ИЗМЕНЕНИЕ № 3

Группа Б21
ОСТ 108.030.133-84
ЭЛЕМЕНТЫ ТРУБНЫЕ ПОВЕРХНОСТЕЙ
НАГРЕВА ПАРОВЫХ КОТЛОВ ДАВЛЕ-
НИЕМ МЕНЕЕ 4 МПа, ВОДОГРЕЙНЫХ
КОТЛОВ И КОТЛОВ-УТИЛИЗАТОРОВ.
Технические требования

Утверждено и введено в действие Указанием министерства тяжелого, энергетического и транспортного машиностроения СССР от 26.10.88 № ВА-002-1/11827.

000489 Дата введения 01.07.89.

Черт. I

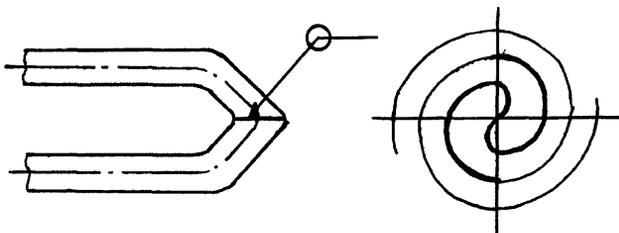
Пункт 4.4.2 дополнить абзацем (после первого): "Допускается вместо конкретного расположения стыков в чертеже обозначать зоны расположения стыковых сварных швов";

чертеж I заменить новым:

Черт.23

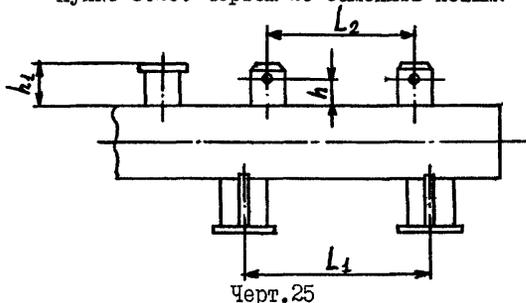
Пункт 5.27 дополнить новыми абзацами: "Прямолинейность коллектора проверяется по отклонению образующей его наружной поверхности от образца прямолинейности, в качестве которого может быть использован контрольный плаз.

Для коллекторов поверхностей нагрева разметку рядов отверстий под трубы или штуцера производить прямолинейно по линиям, проходящим через точки, находящиеся на оси крайних штуцеров или отверстий ряда. Предельно допустимое отклонение центра любого отверстия ряда (К) от натянутой струны не должно превышать 2 мм";
чертеж 23 заменить новым:
